**Avis de la Mission Régionale d'Autorité environnementale
de Bourgogne-Franche-Comté
sur le projet éolien du Bois du Raz
sur les communes de Verne, Luxiol et Fontenotte (25)**

N °BFC-2021-3117

Localisation des installations du projet (cf. p.234 de l'étude d'impact)

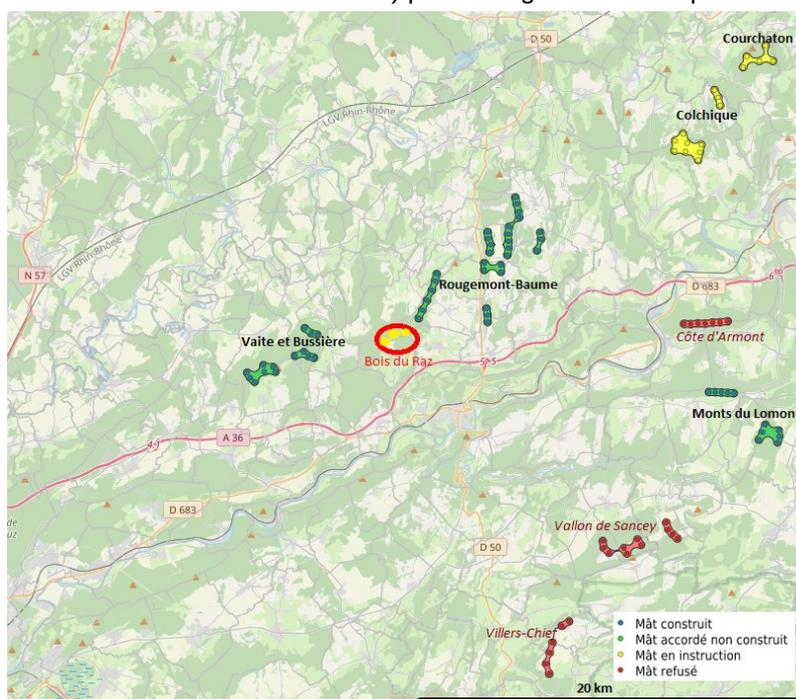
Le chantier est prévu sur une durée de 10 à 12 mois. L'emprise globale du projet sera de 2,12 ha, dont 0,72 ha d'emprises temporaires et 1,4 ha d'emprises permanentes (plateformes, fondations et voiries). La desserte est prévue par la RD271, puis la route communale menant au Bois du Raz depuis Luxiol. Pour l'accès interne, un linéaire de 190 m de voiries sera créé et des pistes existantes seront élargies et confortées en pierres concassées sur une largeur de 6 m. Les plateformes de grutage feront aussi l'objet d'un empierrement. Le projet nécessitera un défrichement de 13 971 m² et un déboisement temporaire de 7 226 m².

Le réseau de raccordement électrique interne (1,63 km en tranchées enterrées le long des voiries) relie les éoliennes entre elles et aux 2 postes de livraison situés au niveau de l'entrée du parc. Le raccordement électrique externe est envisagé au poste source de Baume-les-Dames, à 4,5 km au sud-est.
